旧製品 OD-70P(880602) 油受け交換について

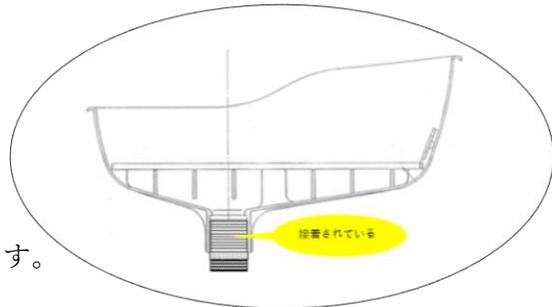
対象製品の特徴は右図の通り  
油受けが青色で、タンクのフタが  
フラットな形状です。

旧製品 OD-70P に現行品の  
油受けを交換する場合は注意が  
必要です。

旧型は油受けとパイプの接続に  
ネジ込みのツナギが付いています。

本来ツナギは油受けに接着されているのですが  
経年劣化により、油受けから外れてしまうことがあります。

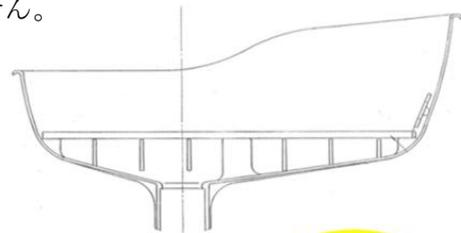
ツナギがパイプ側に残ってしまうと新しい油受けが装着できません。  
パイプレンチ等で取外して下さい。

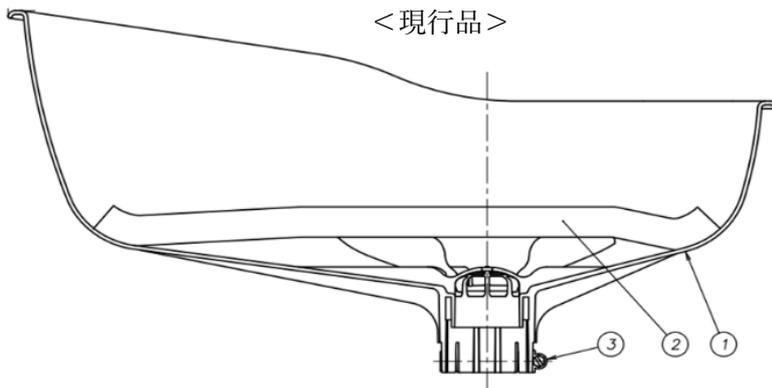
現行品の油受けは「805021 油受け組立」で手配いただければ、  
取付可能です。新型はホースバンドでの接続となります。
